AVIS RELATIF À LA PROTECTION CONTRE LES EVENTUELS EFFETS NOCIFS ET NUISANCES PROVOQUÉS PAR LES RAYONNEMENTS NON IONISANTS GÉNÉRÉS PAR DES ANTENNES ÉMETTRICES STATIONNAIRES

Commune : PONT-A-CELLES - Exploitant : ORANGE

Rapport n° 2916 / 2025

Adresse	**Rue de Liberchies, 140** **6238 PONT-A-CELLES (Liberchies)**
Coordonnées Lambert belge 72	**152856E 133874N**
Type d'implantation	**Pylône**
Exploitant	**ORANGE**
Réf. du site de l'exploitant	**677C1_1/32677C1_1/42677C1_1/52677C1_1**

Figure 2 : Vue en plan des installations d'antennes dans un rayon de 300 mètres autour de l'installation faisant l'objet de la demande d'avis

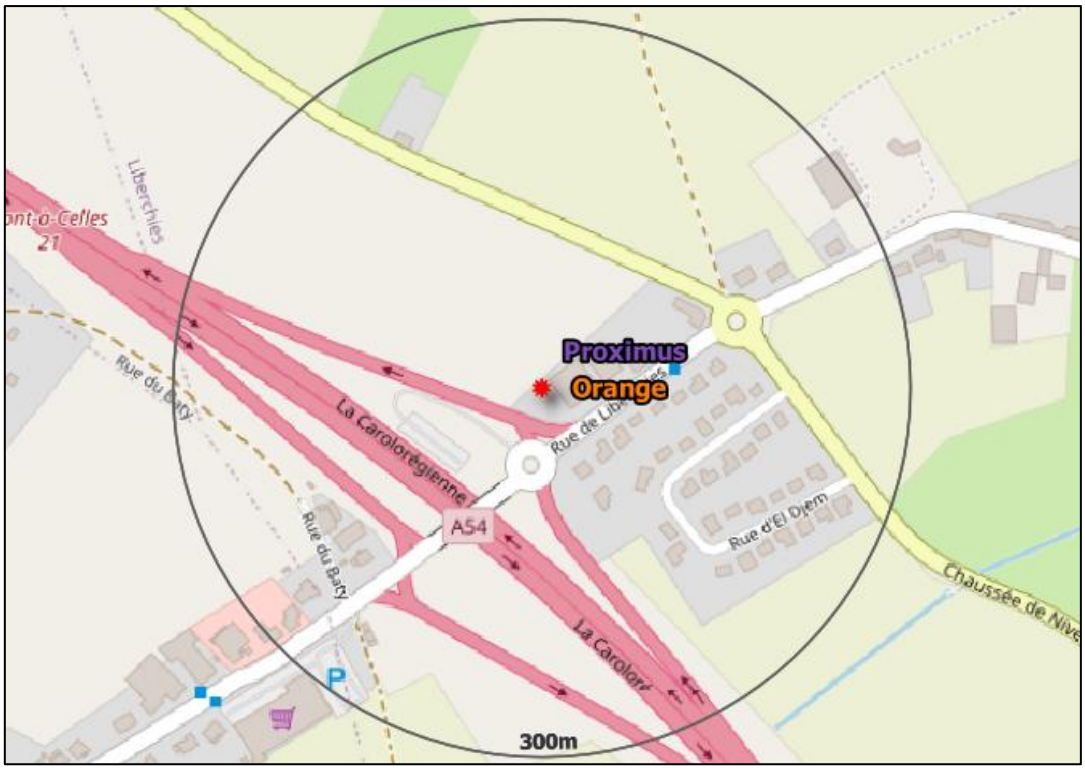
Compte tenu des considérations ci-dessus, il apparaît que l'intensité du rayonnement électromagnétique généré, dans les lieux de séjour situés dans un rayon de 300 mètres autour de l'installation référencée dans le paragraphe 2, par l'ensemble des antennes émettrices stationnaires de l'ensemble des exploitants du même site d'antennes émettrices stationnaires respecte la limite fixée à l'article 4, § 2 du décret.
